表 A.0.3 监 理 通 知 单

工程名称: 湛江聚能雷州北和镇 40 兆瓦渔光互补光伏发电项目

编号: LZGF-JLTZD-008

事由: 关于光伏支架质量相关事宜

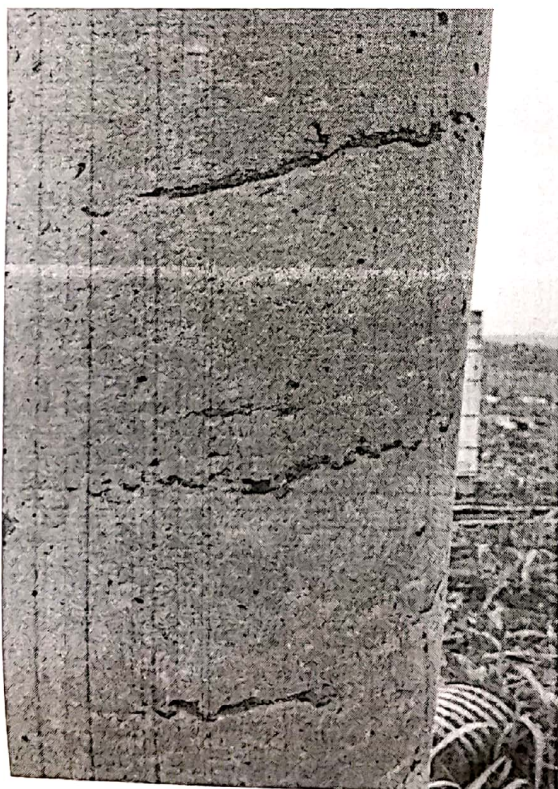
经监理对 17 区灌注桩浇筑现场检查发现以下问题:

- 1、个别钢筋笼外露偏高(孔深不够)。
- 2、个别下段浇筑钢筋笼垂直度偏差较大。
- 3、个别钢筋笼箍筋绑扎不牢固、间距较大超出设计要求(150mm)。
- 4、个别上段浇筑成形桩,预埋件、桩顶标高、间距有偏差。
- 5、浇筑完成的灌注桩感观较差(模板未清理干净)。

针对以上问题,要求施工单位加强现场管理,对不合格灌注桩进行整改,确保施工质量。
